改善箇所説明図

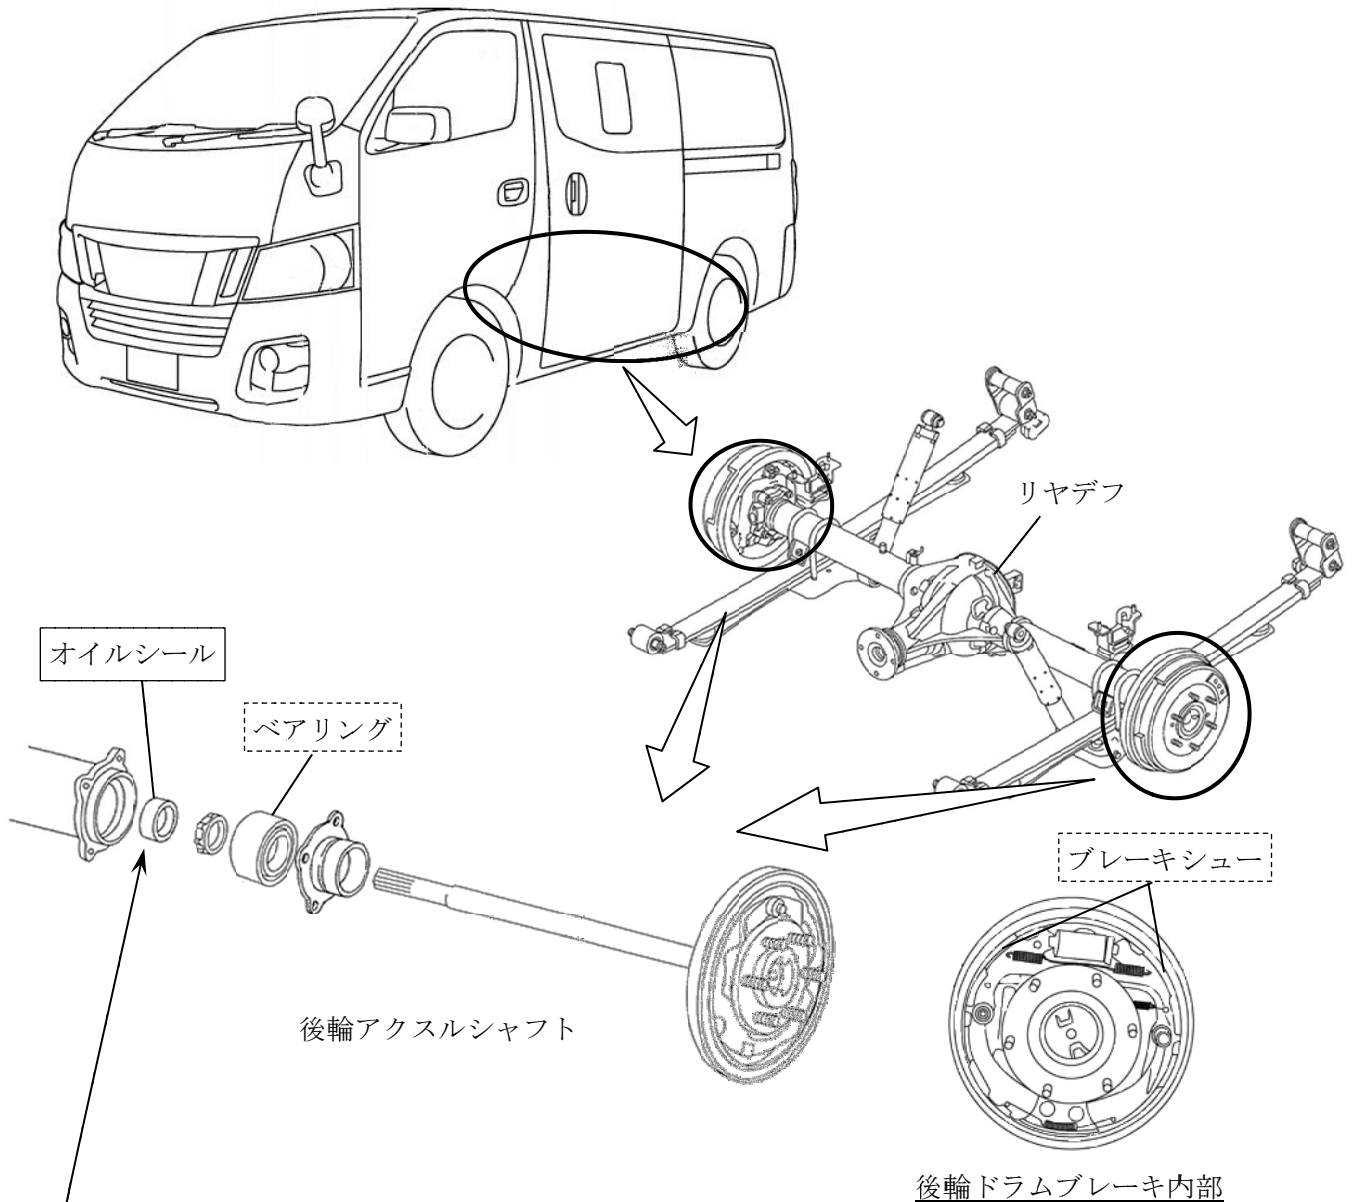
基準不適合発生箇所

後輪アクスルにおいて、デフオイルを密封するオイルシールの形状が不適切なため、アクスルケースとオイルシールの密封性が低いものがある。そのため、アクスル内の圧力変化でデフオイルが漏れ、そのまま使用を続けると、後輪ドラムブレーキ内部に浸入し、ブレーキシューにデフオイルが付着すると、後輪の制動力が低下し、最悪の場合、坂路において駐車ブレーキが効かなくなるおそれがある。

改善の内容

全車両、当該オイルシールを対策品と交換する。
また、ベアリング、および、ブレーキシューを点検し、デフオイルの付着が認められる場合は、ベアリング又はブレーキシューを新品と交換する。

識別：銀色のシールをモデルナンバープレートの右横に貼り付ける。
